# Hardware-Modifikation der Miditemp Multistation - Serie

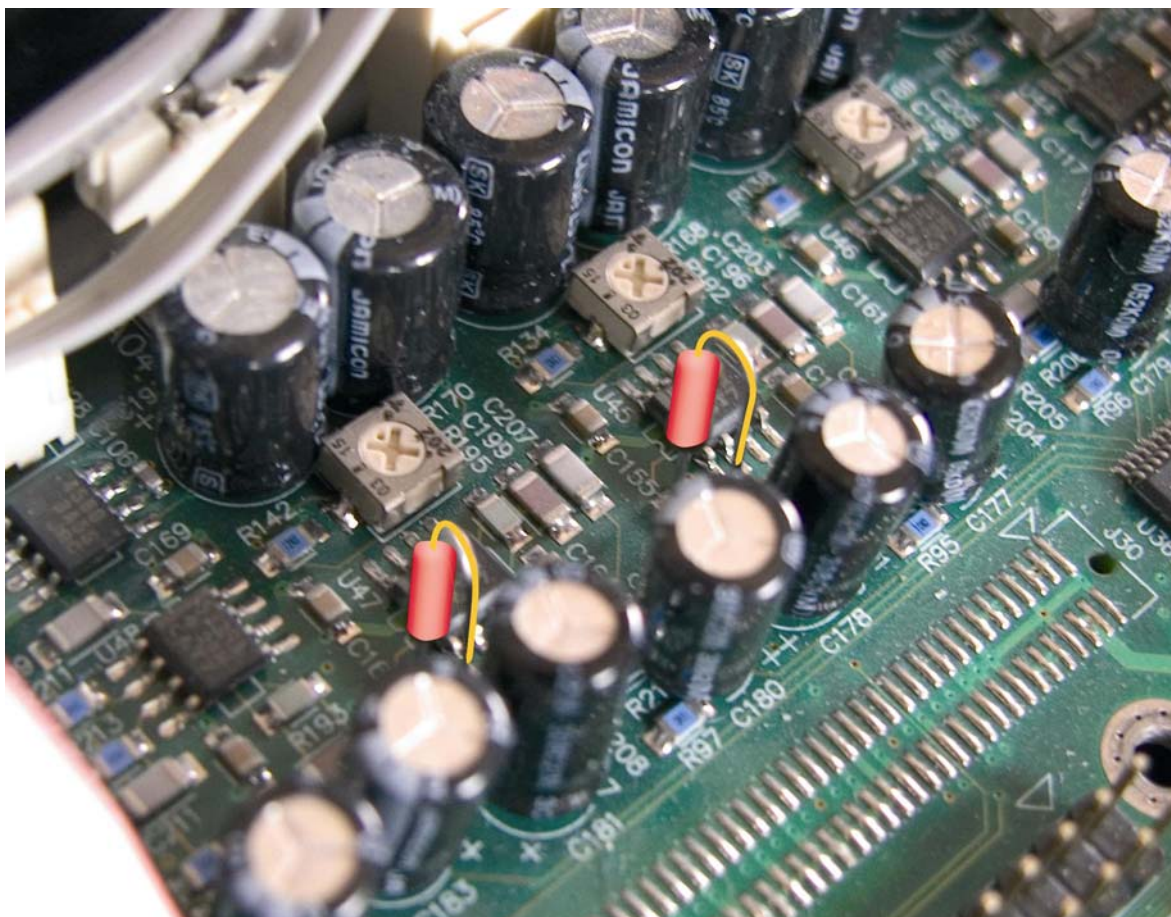
Um die Lautstärke für Ihr Daughterboard um +6dB anzuheben, müssen über R-202 und R-209 jeweils ein 1k $\Omega$  - Widerstand eingelötet werden. Diese **muss** von einem qualifizierten Techniker durchgeführt werden. Für Schäden, die durch einen unsachgemäßen Eingriff entstehen sollten, übernimmt Miditemp keinerlei Haftung!

*(Nur nötig bei einem Gerät, das eine Serien-Nummer unter 300300099 besitzt!)*
